ECO40 (壁付、自立共)仕様変更のご案内

タカノ(株)EX
2016年10月

変更概要: 電動、リモコン仕様時の仕様変更

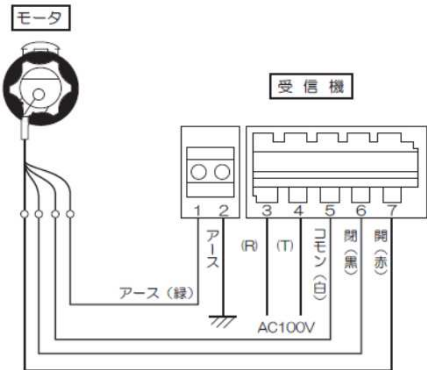
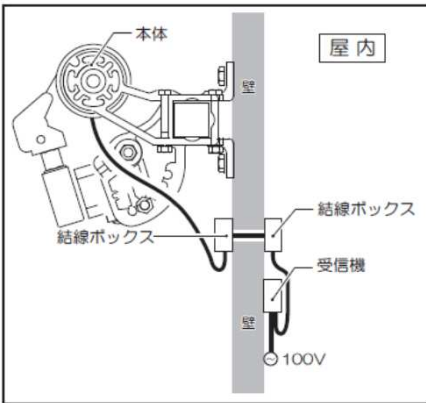
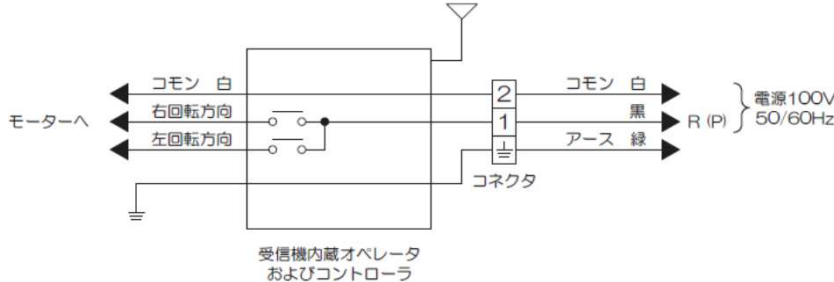
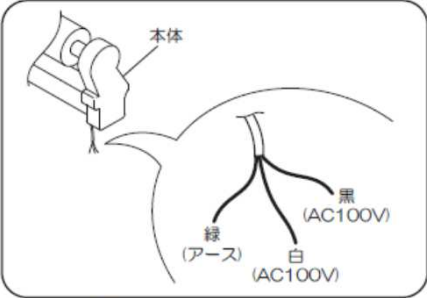
変更理由: 仕入れ先「株式会社ソムフィ様」「受信機」販売終了により

配線図・モーター定格

機種	定格トルク	回転数 (rpm)		消費電流 (A)	消費電力 (W)	定格時間 (分)
	(Nm)	50Hz	60Hz			
525R3	25	12	14	1.55	155	5

配線図・モーター定格

受信機内蔵オペレータ
およびコントローラ

機種	定格トルク	回転数 (rpm)		消費電流 (A)	消費電力 (W)	定格時間 (分)
	(Nm)	50Hz	60Hz			
540R3	40	12	14	2.35	235	5
